INFORME DE HITO DE CONTROL
N° 10571-2026-CG/GRAN-SCC

**“CREACIÓN DE LA REPRESA DE AGUA PARA RIEGO DEL
SECTOR PUMAGÁN DEL DISTRITO DE UCO - PROVINCIA
DE HUARI · DEPARTAMENTO DE ÁNCASH”, CON CUI
N.º 2346216**

**HITO DE CONTROL N° 9 – SUSPENSIÓN DE PLAZO DE
EJECUCIÓN DEL SALDO DE SALDO DE OBRA**

IMAGEN N° 4

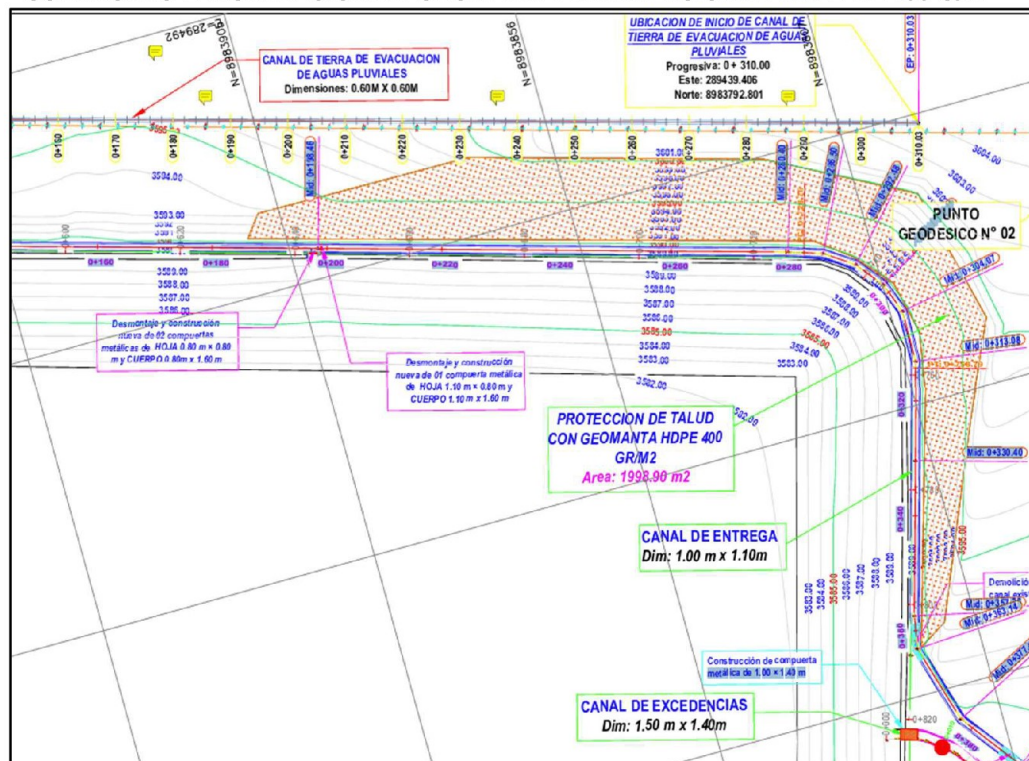
Del análisis del referido metrado se advierte que se valorizó la partida 03.06.03 "Suministro e instalación de geomanta tridimensional HDPE", conformada por las subpartidas:

Asimismo, se indica que, con los metrados ejecutados durante junio de 2026, dicha partida alcanzó un avance físico acumulado del 100 %, conforme se aprecia en la siguiente imagen:

IMAGEN N° 9
DETALLE DE ANCLAJE DE GEOMANTA EN LA PARTE SUPERIOR E INFERIOR DEL TALUD-PLANO TD-01

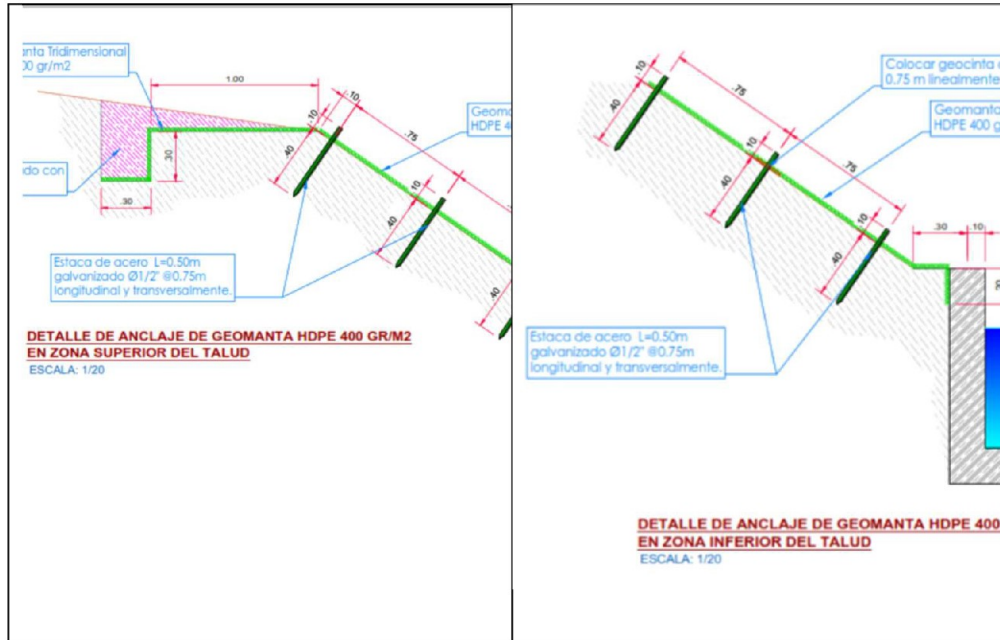
Cabe señalar que, según Lamina TD-01, denominada "Plano de colocación de Geomanta HDPE para talud", en la zona superior e inferior del talud debían colocarse estacas de anclaje de acero galvanizado cada 0.75 m. Sin embargo, durante la inspección física se logró evidenciar visualmente la ausencia de dichos anclajes en la parte inferior del talud; además, de acuerdo con las fotografías tomadas, también se constató que en la parte superior no se habían colocado las estacas previstas, observándose únicamente el inicio de trabajos parciales con algunos elementos de fijación.

A continuación, se presenta el plano con el detalle de anclaje y las fotografías que evidencian la ausencia de los elementos en las zonas superior e inferior del talud:
